Mémoire en réponse à l'avis de la MRAE Mission Régionale de l'Autorité Environnementale

Parc photovoltaïque Orion 43

Commune de Clécy
Département du Calvados (14)

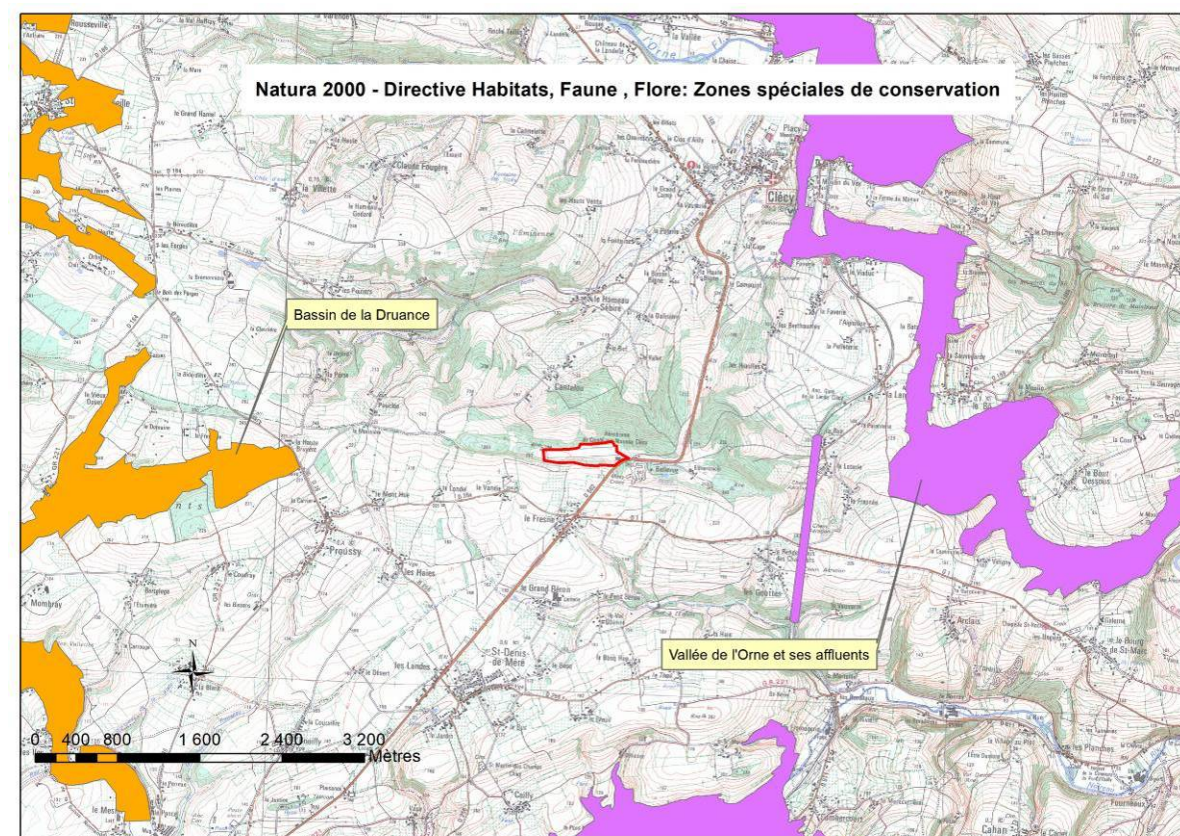
L'autorité environnementale recommande de qualifier le degré réel de l'impact résiduel du projet sur les chiroptères et les insectes afin d'assurer la cohérence de l'étude sur ce point.

Suite aux mesures proposées l'impact sur les chiroptères et les insectes sera faible négatif (le tableau a été modifié en page 228). En effet, la totalité des boisements du site sera préservé, les terrains de chasse favorables ne manquent pas aux alentours du projet. Les sites d'hibernage connus se situent à plus de 2 km, la présence du projet ne conduira pas à affecter les conditions d'hibernage des chiroptères du secteur. Enfin, les insectes de milieux ouverts (papillons, orthoptères) pourront continuer à occuper la prairie qui sera maintenue sous les panneaux photovoltaïques.

Figure 1 : Plan d'implantation préservant la lande sèche relictuelle

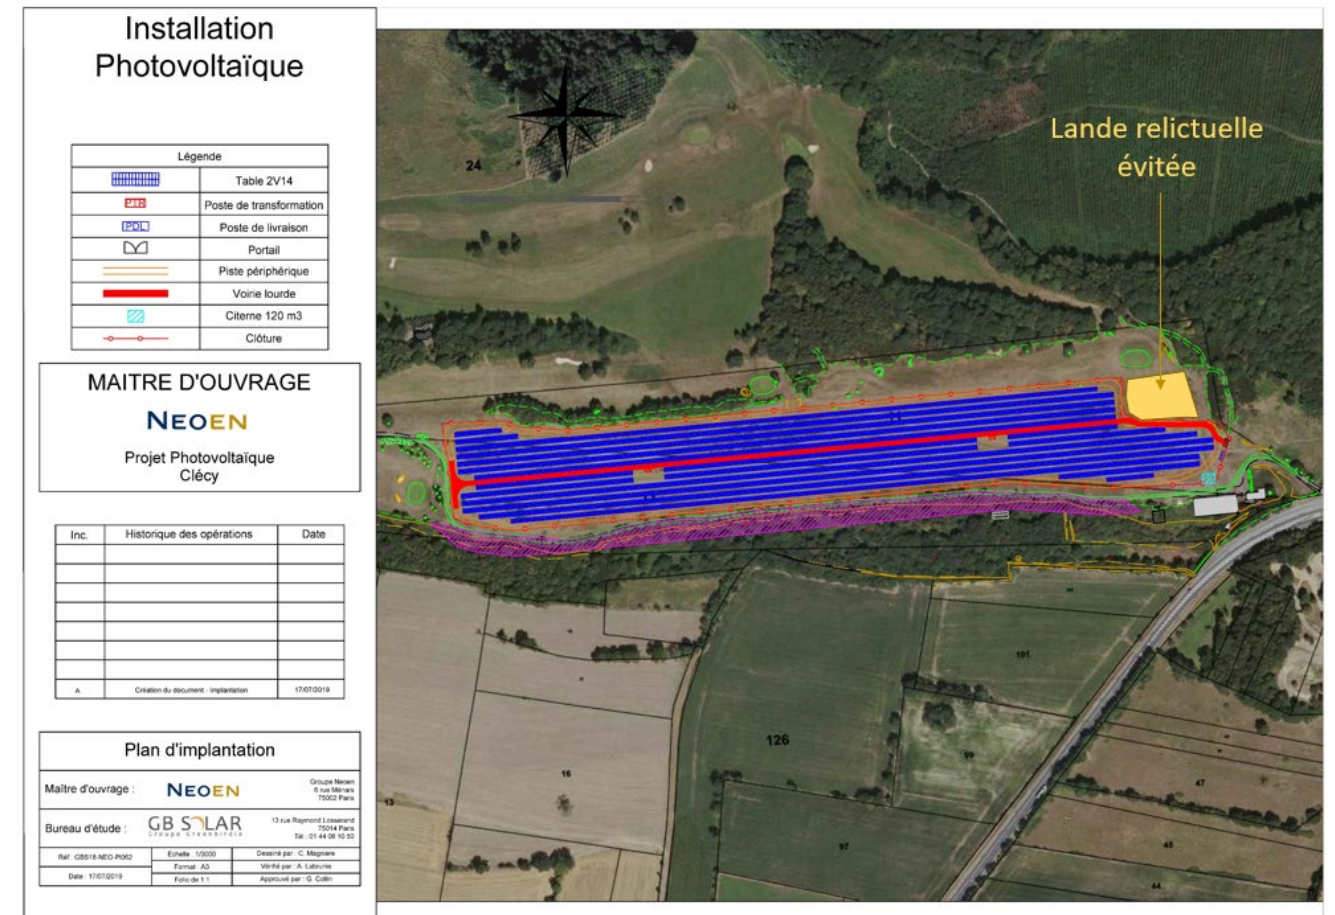
L'autorité environnementale recommande d'étudier les ajustements pouvant être apportés au projet qui permettraient de limiter son impact sur la lande sèche relictuelle située dans la partie nord-est de la zone d'implantation des panneaux.

Au vu des recommandations de l'Autorité environnementale, l'implantation a été modifiée pour permettre un évitement total de la lande relictuelle. Le projet n'aura ainsi plus d'impact sur cette lande sèche.
